Rapport de contrôle d'installations électriques à basse et à très basse tension

REF: 06/2026/66437/D01:1

DATE DU CONTRÔLE 30/04/2026 (10:30 - 11:30) **AGENT VISITEUR** Julien Terorde
ADRESSE DU CONTRÔLE Rue Gérard Waelkens 16 - 4250 Geer **TYPE DE CONTRÔLE** Visite de contrôle vente ancienne installation (8.4.2.)

CONCLUSION : NON CONFORME

Croquis de position élémentaire et descriptif sommaire des tableaux

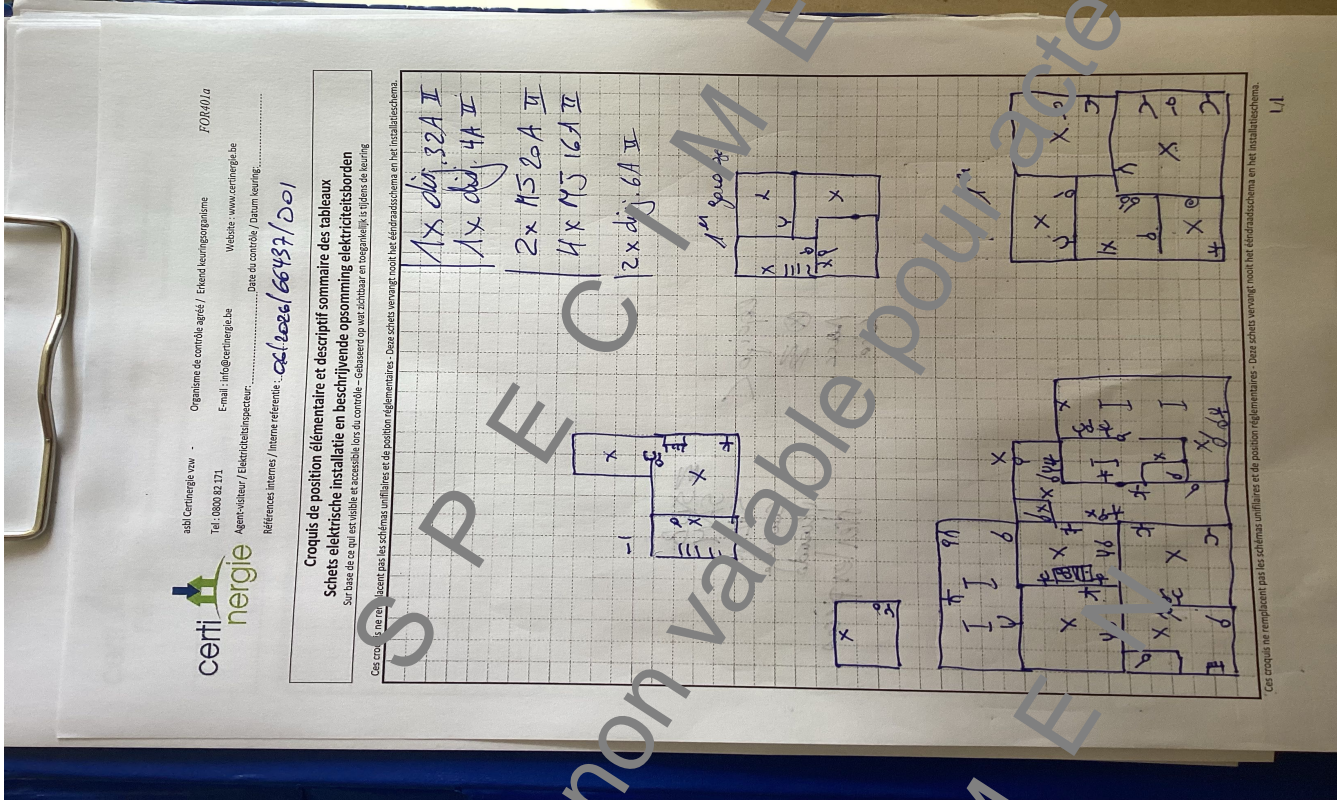
Description tableau(x) voir plan(s) dans annexe(s)
